改善箇所説明図

不具合発生箇所

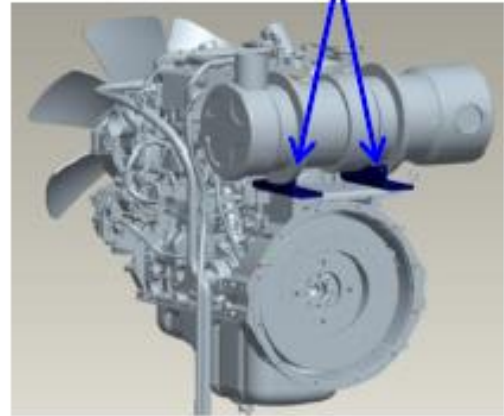
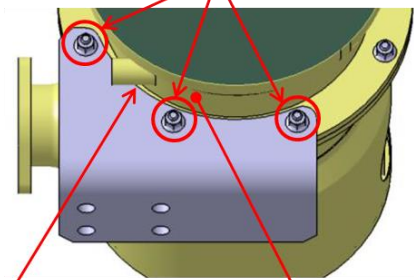
亀裂の発生部
(DPFのフランジの付け根)

最大応力の発生部
(中央の固定部)

亀裂の発生部位

排ガス後処理装置のすすフィルタ（DPF）の固定部において、振動により応力が加わることで、亀裂が発生する。

対象全車両について、DPFのブラケットを対策型に変更する。

ブラケットの形状により識別する。
